ABHILFE GEGEN GERÄUSCHE IM BEREICH DES NEBENAGGREGATETRIEBES

TECHNISCHE INFO NR. 1108

Opel Astra H, Signum, Vectra C, Zafira B

Z18XER

Bild 1: Wechsel von starrer Riemenscheibe auf einen Generatorfreilauf

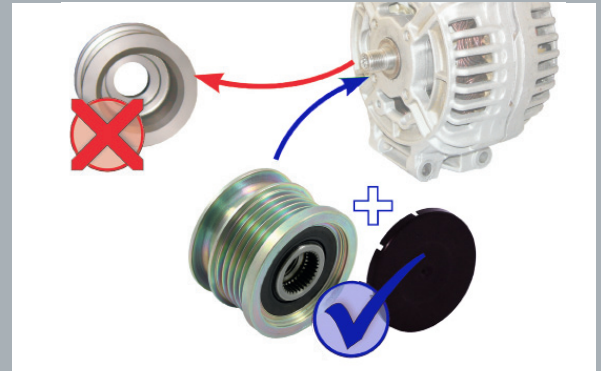
RUVILLE empfiehlt die betroffenen Fahrzeuge mit starrer Generatorriemenscheibe auf den Generatorfreilauf 55379 umzurüsten. Achtung: Unbedingt den beiliegenden Einbauhinweis beachten!

Durch starke Schwingungen des Keilrippenriemens kann es bei oben genannten Fahrzeugen mit starrer Generatorriemenscheibe zu starker Geräuschbildung kommen.

Als technische Lösung bietet RUVILLE für diese Fahrzeuge einen Generatorfreilauf an. Dieser mindert die dynamischen Belastungen im Nebenaggregatetrieb und verhindert so die Geräuschbildung.
